WETTBEWERBE

11 BERLIN
11 NOVEMBER 1929

BANK DER ARBEITER, ANGESTELLTEN UND BEAMTEN A. G. IN BERLIN

ANSICHTSENTWÜRFE DER HOCHBAUTEN AN DER NORDSCHLEUSE IN BREMERHAVEN

ABB. 1. MODELLAUFNAHME. BEWERTUNG AN 1. STELLE
Verfasser: Architekt B. D. A. Max Taut, Berlin

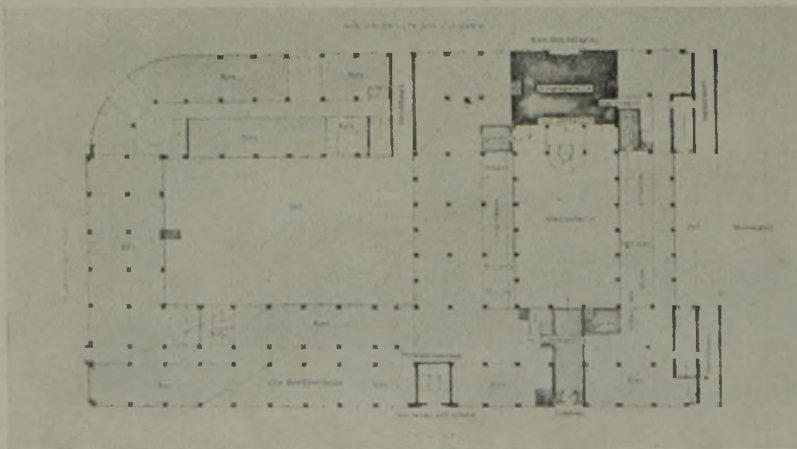
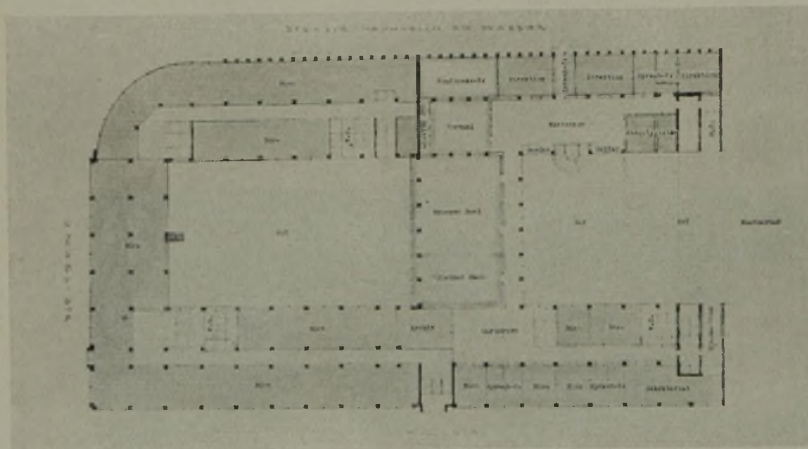
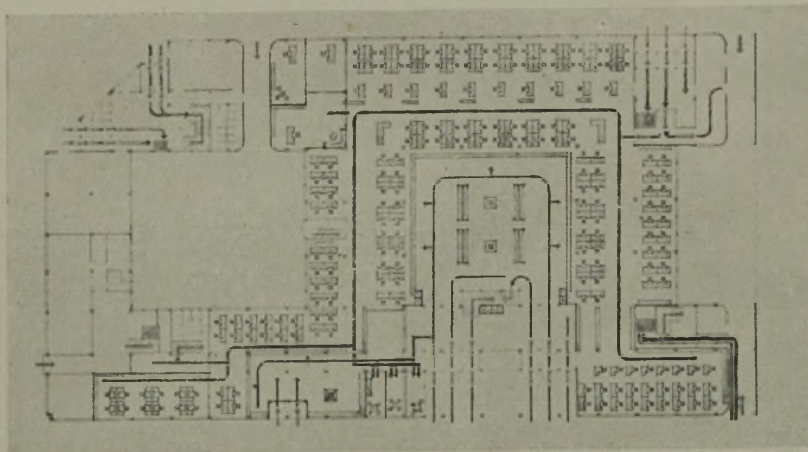
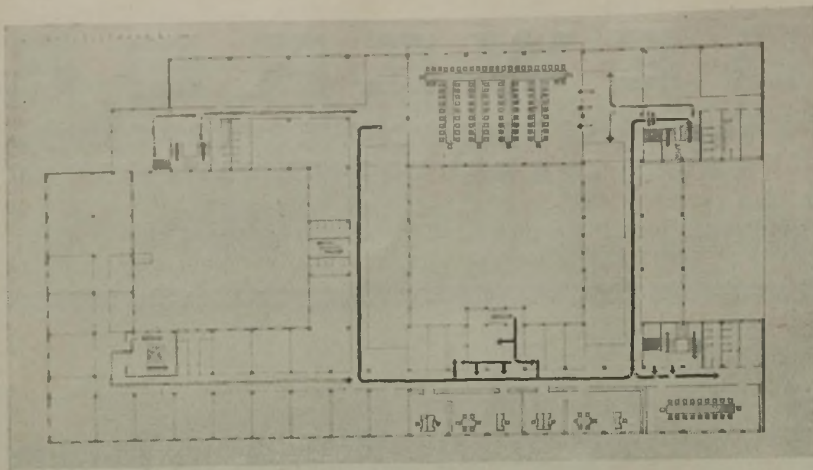
Der Entwurf Taut zeigt eine sehr klare und einfache Grundriß-Gesamtdisposition. Die fünf Treppenhäuser können der Zahl nach als sehr wirtschaftlich bezeichnet werden und sind ihrer Lage nach in allen Hinsichten sehr gut. Die Teilung und Verbindung der verschiedenen größeren Betriebe ist sehr gut durchgeführt. Die Höhe der neuen Schalterhalle mit nur 4^m scheint bedenklich.

Die Ausführung des ersten Bauabschnittes würde insofern einen bedeutenden Mangel ergeben, als der neue Bankraum nicht in seiner

vollen Funktion in Benutzung genommen werden kann. Im übrigen ist zu bemängeln, daß die gesamte Anlage drei Lichthöfe vorsieht, während andere Entwürfe erwiesen haben, das allenfalls mit zwei Lichthöfen auszukommen ist.

Die Architektur ist hervorragend gut, besonders auch insofern, als sie nicht nur die Architektur des vorhandenen Altbaues in hervorragender Weise ergänzen würde, sondern diese in sich noch zu einer bedeutenden Steigerung bringt.

ABB. 6. MODELLAUFNAHME
 Verf.: Architekt B. D. A.
 Walter Würzbach, Berlin

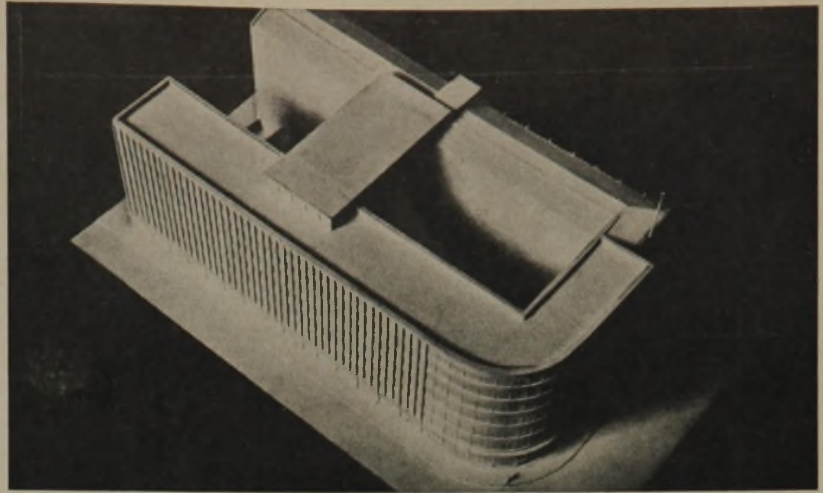
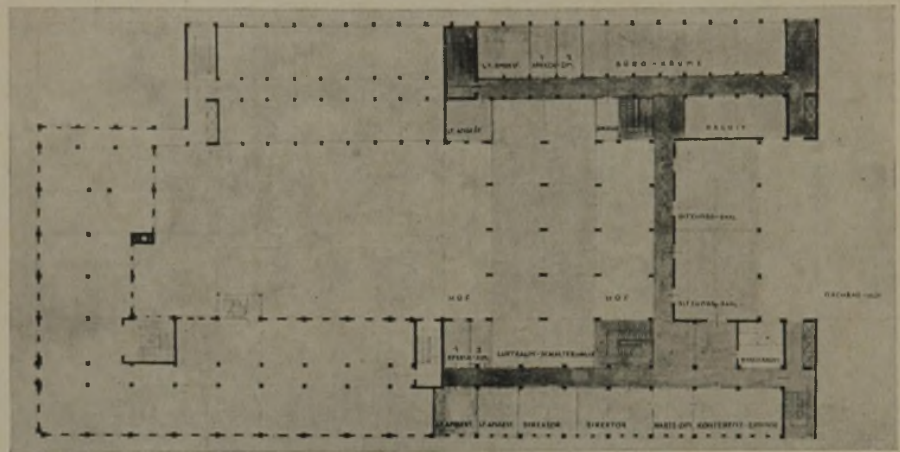
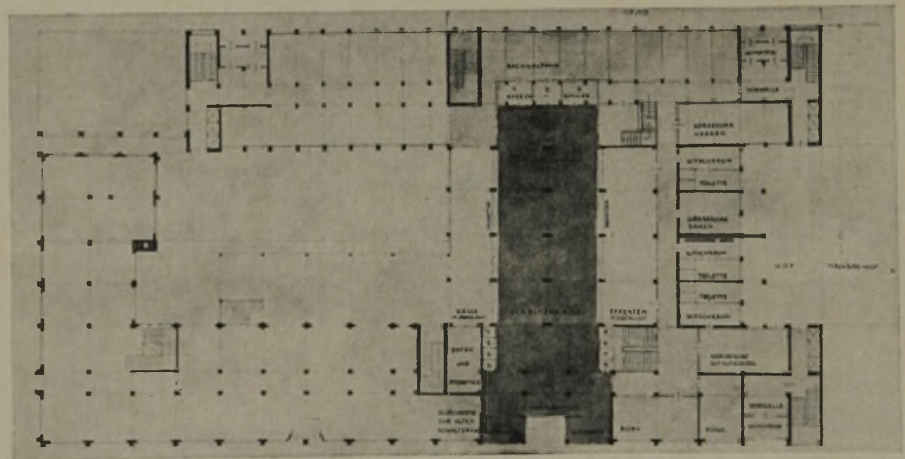
Der Entwurf Würzbach zeigt eine hervorragend gute Gesamtanlage. Als sehr gut ist im besonderen zu bezeichnen die einfache Bezugnahme, die die beiden Eingänge für die neue Bank zueinander haben. Außerdem ist als sehr günstig hervorzuheben, daß dieser Entwurf ähnlich so wie der Entwurf Mebes nur zwei große Lichthöfe vor-

sieht. Die Treppenhäuser sind sehr gut angeordnet. — Die äußere Gestaltung des Baues steht nicht auf der gleichen Höhe mit der Grundrißgestaltung. Zum Beispiel steht die Form der Ecke Neukölln am Wasser — Inselstraße in einem merkwürdigen Widerspruch zu der Form der Fassade Neukölln am Wasser und ebenso auch im Widerspruch zu der Fassade an der Inselstraße.

ABB. 5. ANSICHT DES SCHLEUSENHAUSES. II. PREIS VON 1750 M. Verfasser: Architekt G. Claas, Wesermünde

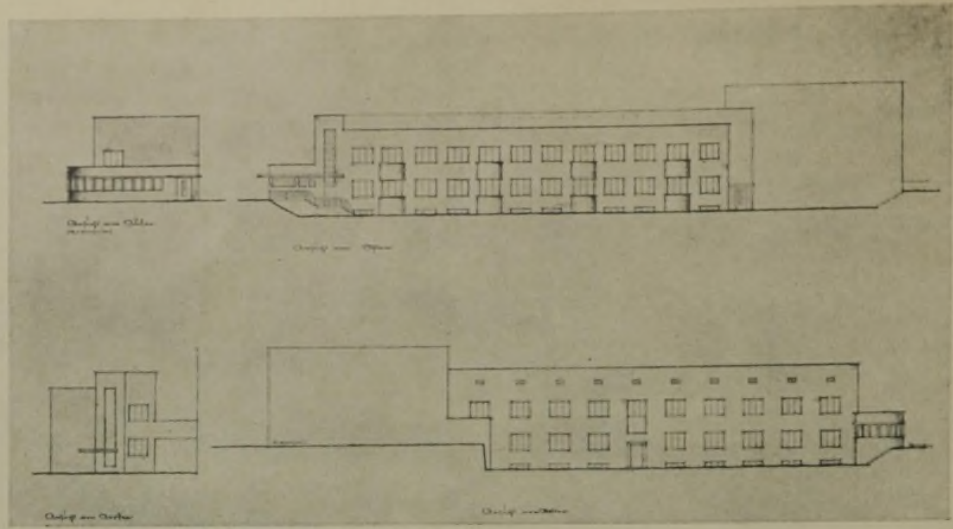
Verfasser versucht durch zweigeschossige Bauweise des Schleusenhauses die Baumassen in den Höhen möglichst zu beschränken und um gute Eingliederung in die weite flache Landschaft zu erreichen. Die Zusammenfassung von Maschinenhaus und Wohnhausgruppe gewährleistet die notwendige geschlossene Wirkung. Das Maschinenhaus als Hauptmotiv aus der niedrigeren Wohnhausgruppe herauszuheben verdient Beachtung. Die Grundrißanordnung der Wohngruppe ist geschickt gelöst. Dachterrassen sind im Seeklima unzweckmäßig. Charakteristisch ist die Ausbildung der Maschinenhäuser.

Durch die glücklich gewählte Dreiteilung wird schon nach Ausführung des ersten Bauabschnitts eine ruhige, geschlossene Massenwirkung erreicht. Allerdings bringt die zweigeschossige Bauweise eine Verteuerung der Wohnhausgruppe mit sich. Die Architektur ist sachlich und gut.

ABB. 7-9. III. PREIS VON 750 M. Verfasser: Dipl.-Ing. Boysen, Bremerhaven

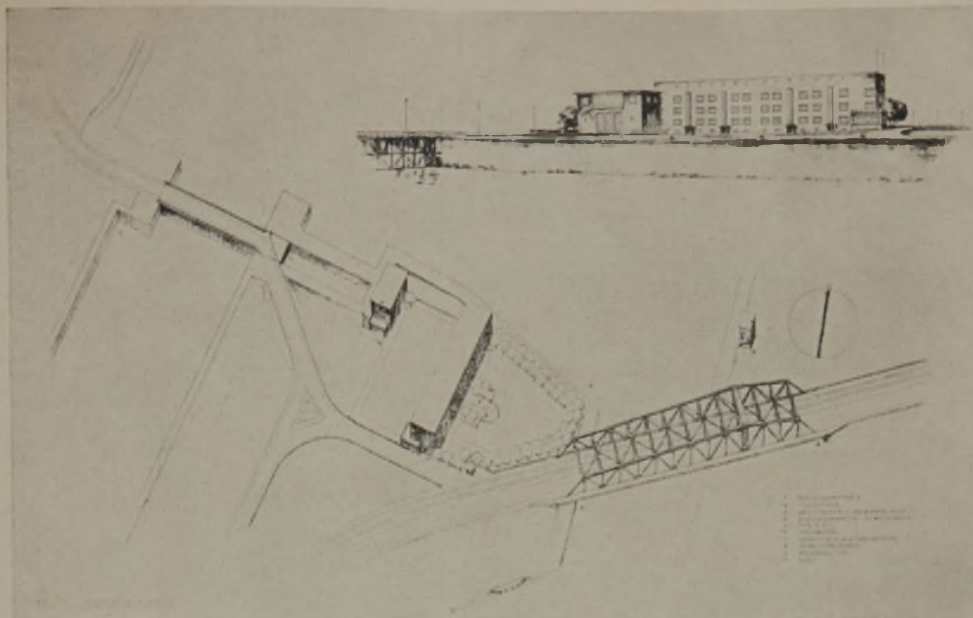
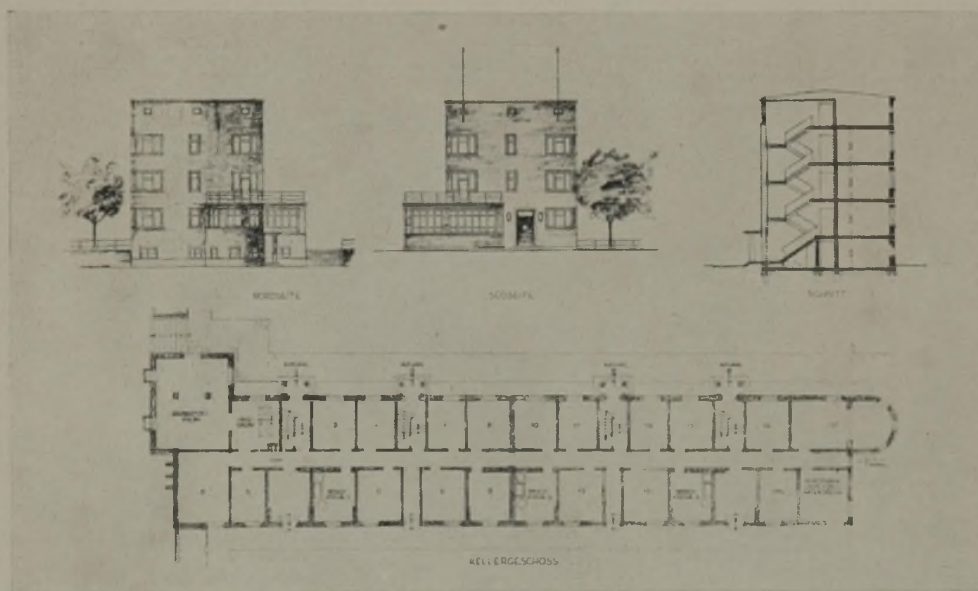
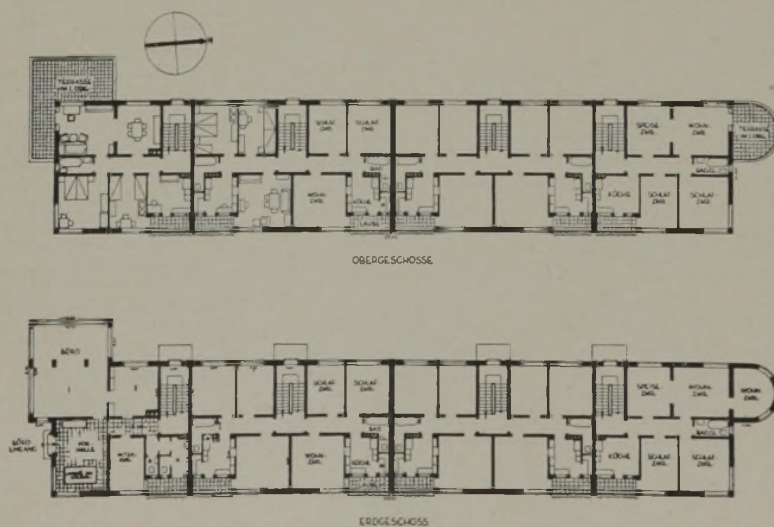
Der Entwurf vereinigt sämtliche Wohnungen in einem langgestreckten Gebäude, an das sich rechtwinklig die Büros mit guter Übersicht über die Schleusenammer und das Wendebassin ansetzen. Die Achse des Wohngebäudes parallel zur Schleusenanlage mit Ost-West-Beleuchtung für die Wohnungen ist richtig gewählt. Die architektonische Gestaltung verdient Anerkennung. Es kann aber nicht gebilligt werden, daß der äußeren Wirkung zuliebe die Fenster für die Dachbodenräume fortgelassen und durch Oberlichter ersetzt werden. Die Fensterbänder bei den Maschinenhäusern beeinträchtigen teilweise die Benutzbarkeit der dahinterliegenden Räume. Die Teilung des Wohnblocks in zwei Bauabschnitte bereitet Schwierigkeiten.

ABB. 10 u. 11. SCHAUBILD UND GRUNDRISS DES SCHLEUSENHANSES UND DES TORANTRIEBSHAUSES FÜR DAS BINNENHAUPT EIN ANKAUF VON 500 M. Verfasser: Architekt B. D. A. R. Jansen, Bremen. Mitarbeiter: Gustav Heuß

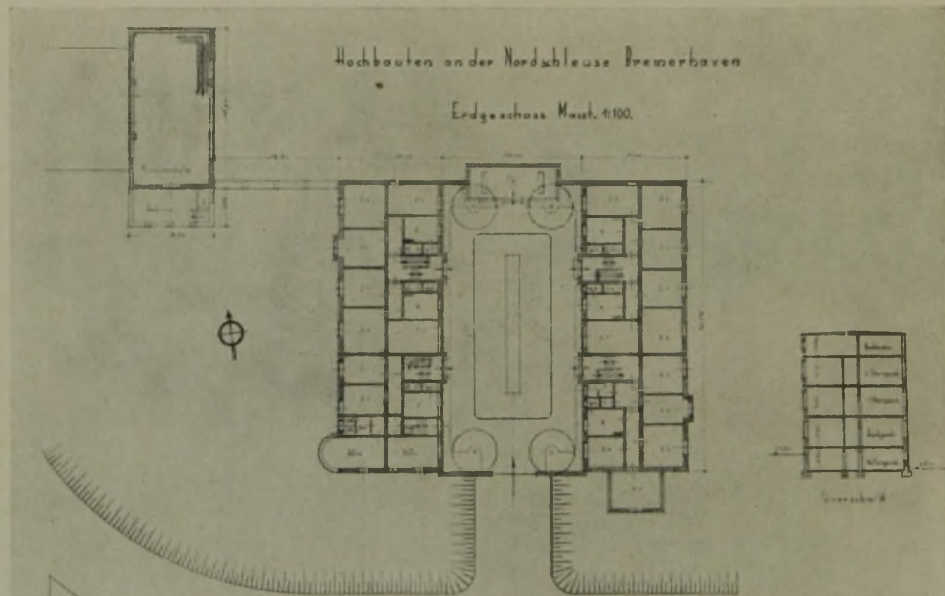
Der Verfasser hat den vorgesehenen zwei Bauabschnitten durch die Auflösung des Schleusenhauses in zwei gleichwertige Baukörper mit Innenhof Rechnung getragen, deren Stellung parallel zur Schleuse die vorherrschenden Linien unterstützt. Die Massen des vorgelagerten Maschinenhauses und der Schleusenhäuser

sind gut zueinander abgestimmt; ihre Verbindung zu einer zusammenhängenden Baugruppe ist zu loben; diese befriedigt auch, solange der zweite Bauabschnitt nicht ausgeführt ist.

Die Wohnräume liegen gut zur Sonne. Auch die Büroräume sind an die richtige Stelle gelegt, ihr Eingang wird aber zweckmäßig, da zu versteckt, nach der Straße umgelegt. Der Innenhof sollte breiter gehalten werden. Im Bauabschnitt I ist eine im Programm nicht vorgesehene Zwei-Zimmer-Wohnung zuviel enthalten.

Die Architektur ist etwas nüchtern; die Fenster der Wohnräume sind zu klein, der Bürovorbau wirkt fremd. Der obere halbkreisförmige Ausschnitt der Erkerbrüstungen ist gesucht. Zu bemängeln ist auch die unruhige Hofansicht, die bis auf weiteres eine Hauptansicht bilden wird.

Die Zweckbestimmung der Maschinenhäuser und des Schalthauses kommt durch die architektonische Behandlung nach außen nicht überzeugend zum Ausdruck. Die Behandlung der Freitreppen ist wenig befriedigend.
